Planfeststellungsverfahren
380 - kV - Leitung
527/529/528
Neuenhagen-Wustermark-Hennigsdorf
110-kV-Bahnstromleitung Priort - Karow

1. Planänderung

Titel: **Lageplan M 99/105 - M 106**

Blatt: 8a N

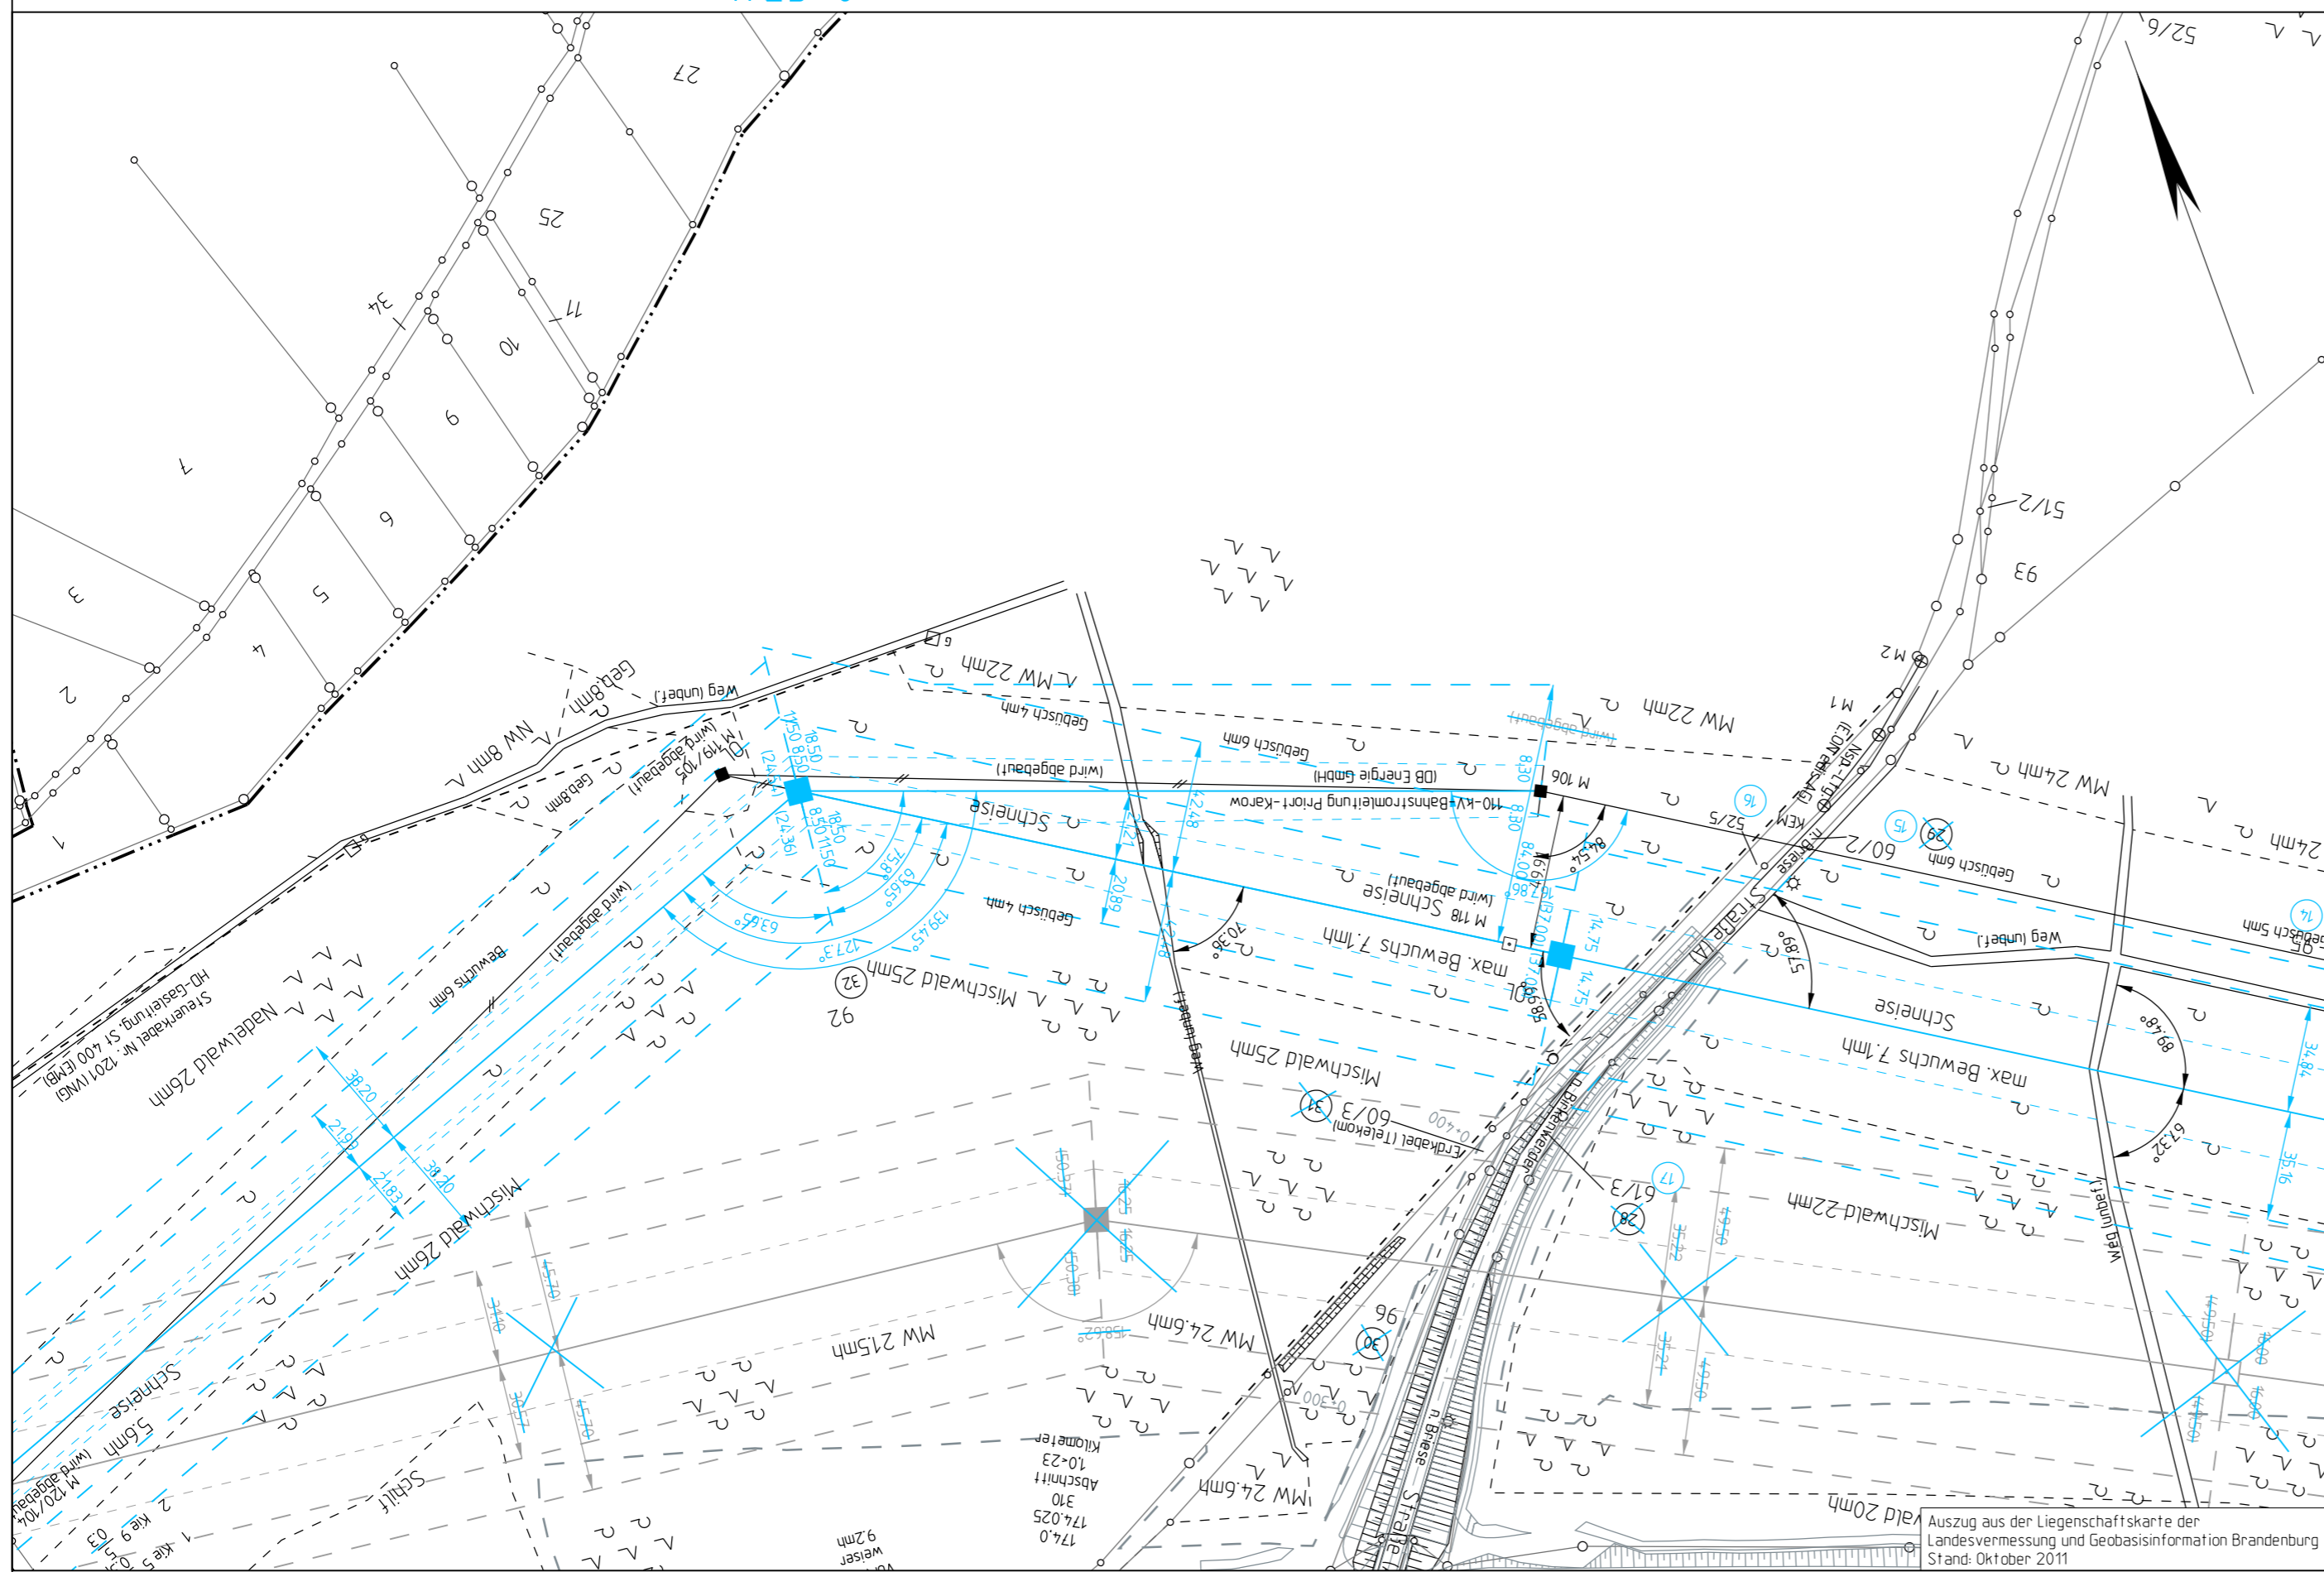
Nr.	Änderung	Datum	Name
1	Umtrassierung M84-M105, Aktualisierung Eigentümerdaten	31.07.2017	LTB/Da
